**Abwägung  
der Stellungnahmen zum Verfahren**

**B-Plan Nr. 90 "Nördlich Hauptstraße/ Östlich Doktorstieg"  
Frühzeitige Beteiligung TöB - § 4 (1) BauGB**

Verfahrensträger: Stadt Schenefeld

Abb.: BP 90 Schenefeld-Überflutungsflächen bei außergewöhnlichen Starkregenereignissen

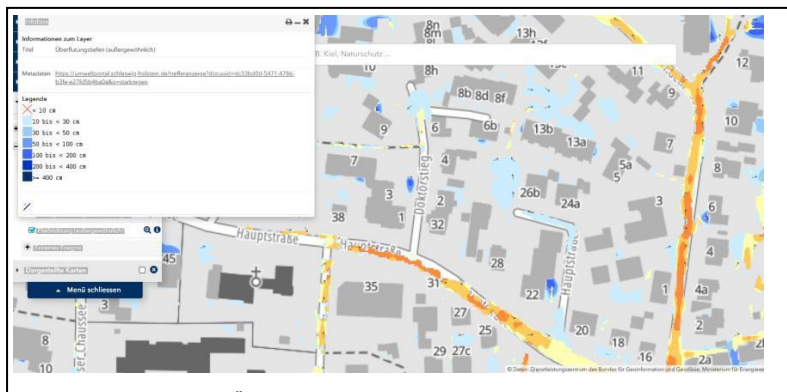
Das wasserwirtschaftliche Konzept für den B-Plan 90 muss u.E. die Anforderungen des A-RW 1 und des aktualisierten LWG abbilden. Der Fokus sollte dabei auf den Vorsorgemaßnahmen liegen. Auf den Starkregenkarten des Landes SH ist zu erkennen, dass für das Plangebiet bereits bei außergewöhnlichen Starkregenereignissen für einige Flächen des B-Planes Nr. 90 Überflutungstiefen von bis zu 30 cm, punktuell sogar noch höher, prognostiziert werden.

Um Schäden durch Überflutungsereignisse zu verhindern oder zu minimieren, sollten für das Plangebiet neben den Gründächern weitere Maßnahmen entwickelt und entsprechende Festsetzungen gem. § 9 BauGB formuliert werden. So können z.B. angemessene Sockelhöhen (gem. § 9 Abs. 3 Satz 1 BauGB) das Eindringen von Oberflächenwasser verhindern, auch die Zuwegung zur geplanten Tiefgarage sollte so geplant werden, dass möglichst keine Niederschläge eindringen können.

Für den B-Plan Nr. 90 wurde ein Entwässerungskonzept erstellt. Dabei wurden Starkregenereignisse berücksichtigt und ein A-RW 1 Nachweis geführt.

Es wurden textliche Festsetzungen zur Wasserwirtschaft aufgenommen. Eine konkrete Planung für eine Tiefgarage liegt nicht vor.

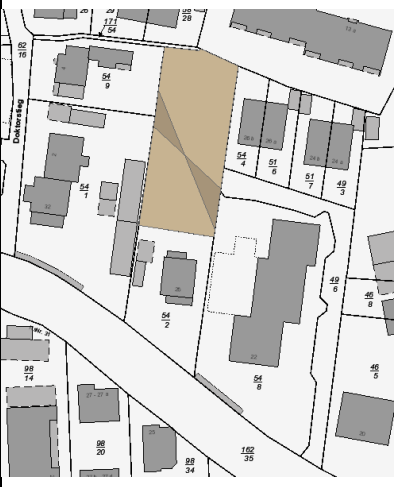
Die dargestellte Grünfläche erfüllt im besonderen Maße natürliche Bodenfunktionen. In Hinblick auf den vorsorgenden Bodenschutz wird eine planerische Lösung zum „Schutz und der Sicherstellung der natürlichen Bodenfunktionen“ durch **Kennzeichnung und durch Textliche Festsetzungen** (Nutzungsbeschränkungen: z.B. Ausschluss von Bodenaufschüttungen und/ oder -abgrabungen, Ausschluss der Befahrung mit Fahrzeugen, Ausschluss von Stell- oder Parkplätzen, Ausschluss der Nutzung als Baustelleneinrichtungsfläche, Ausschluss der Nutzung als Lagerfläche, Ausschluss des Einbaus von Ver- und Entsorgungsleitungen) empfohlen.

*Bodentyp und Flächenanteil in SH PP - Podsol – 2,3%  
Die ausgewiesene Grünfläche (Flurstück 192/54) enthält Böden mit 2 bis 3 natürlichen Bodenfunktionen (Bodenfunktionen nach § 2 Abs. 1 BBodSchG) erfüllen.*

Es wurden textliche Festsetzungen zur privaten Grünfläche aufgenommen. So sind Bodenaufschüttungen und/ oder -abgrabungen, die Befahrung mit Fahrzeugen, Stell- oder Parkplätze, die Nutzung als Baustelleneinrichtungsfläche, die Nutzung als Lagerfläche sowie der Einbau von Ver- und Entsorgungsleitungen nicht zulässig. Die Grünfläche wurde im Vergleich zum Vorentwurf zwar im Zuge der Abwägung der Stellungnahmen der Öffentlichkeit etwas verkleinert, um eine Innenentwicklung zu ermöglichen, ein großer Teil der privaten Grünfläche bleibt aber bestehen.
